改善箇所説明図(1)

改善の内容： 全車両、排気管一式を対策部品と交換する。

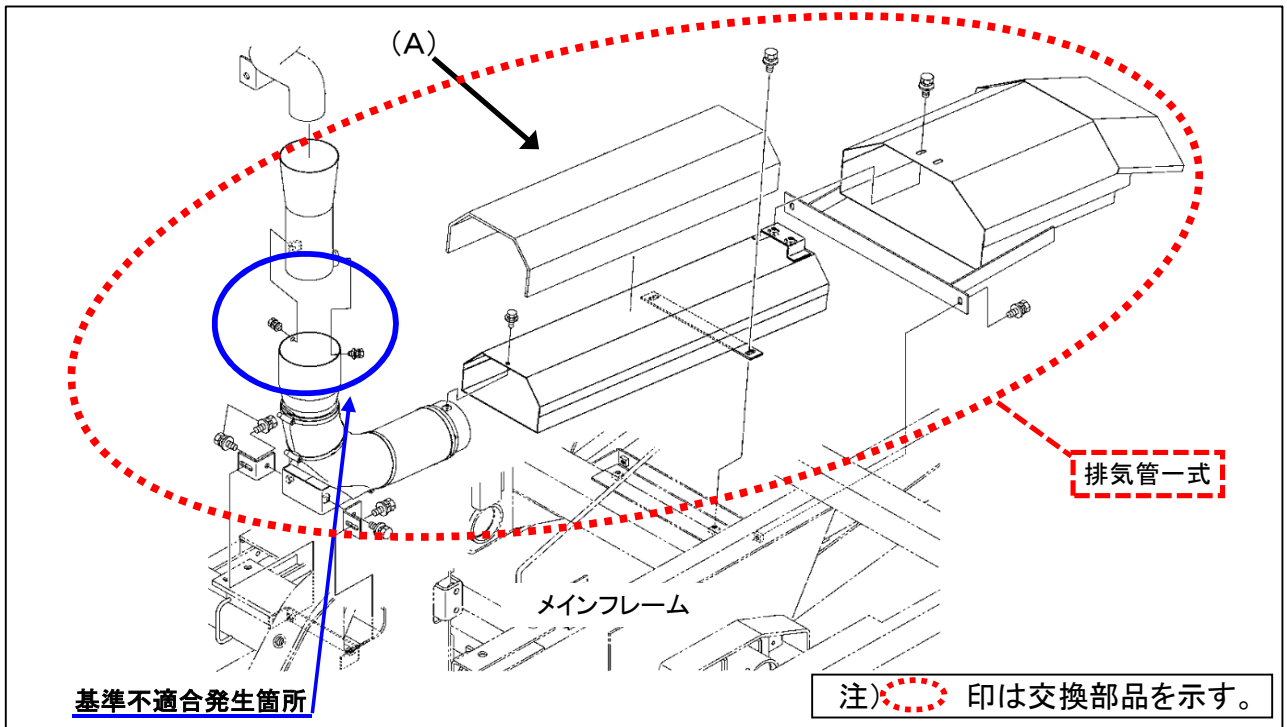
刈取脱穀作業車の排気管において、排気管接続部の設計が不適切なため、湿田で刈取脱穀作業を行うと泥が排気管の接続部に詰まることがある。そのため、排気管内に外気を取り入れることができず、排気ガスの温度が低下せず、排気管表面温度が高くなり、最悪の場合、排気管の表面に堆積したワラが発火するおそれがある。

改善前、カバー無し

改善後、カバー有り

識別： 下記のカバーの有無により、外観で判別できるため、特別な識別は行わない。
